Sistema Nacional de Evaluación de la Accesibilidad

Proyecto: Baños para personas con discapacidad

Edificio Sede MISPAS (Piso 1)

Resumen Ejecutivo

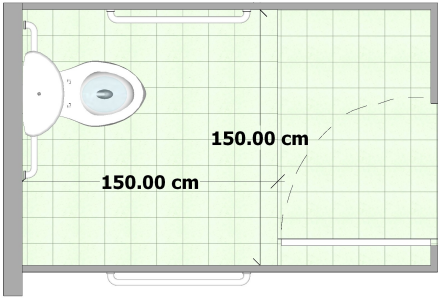
Pregunta	P.3.CB.1 ¿Existe un espacio de circulación para que una persona usuaria de silla de ruedas pueda girar de manera completa (en un círculo de al menos 150 cm de diámetro)?	
Respuesta	Si	
Recomendación	1. Reconfigurar el baño o mover particiones para permitir el giro de 150 cm de diametro.	
Comentarios	No hay comentarios

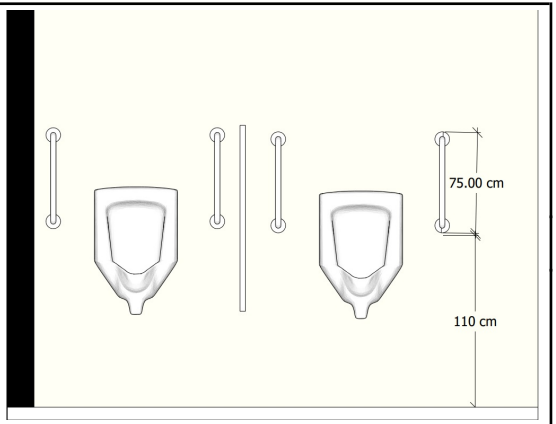
Pregunta	P.3.URI.2 ¿Los urinarios cuentan con agarraderas verticales de 75cm de longitud colocadas a ambos lados y a una altura de 110 cm con respecto al nivel de piso terminado?
Respuesta	✖ No
Recomendación	1. Colocar agaderras verticales a un eje equisdistante de 40 cm con respecto al eje del artefacto. 2. Colocar la agarredera a una altura de 170 cm desdel nivel de piso terminado hasta la parte superior.
Comentarios	No hay comentarios
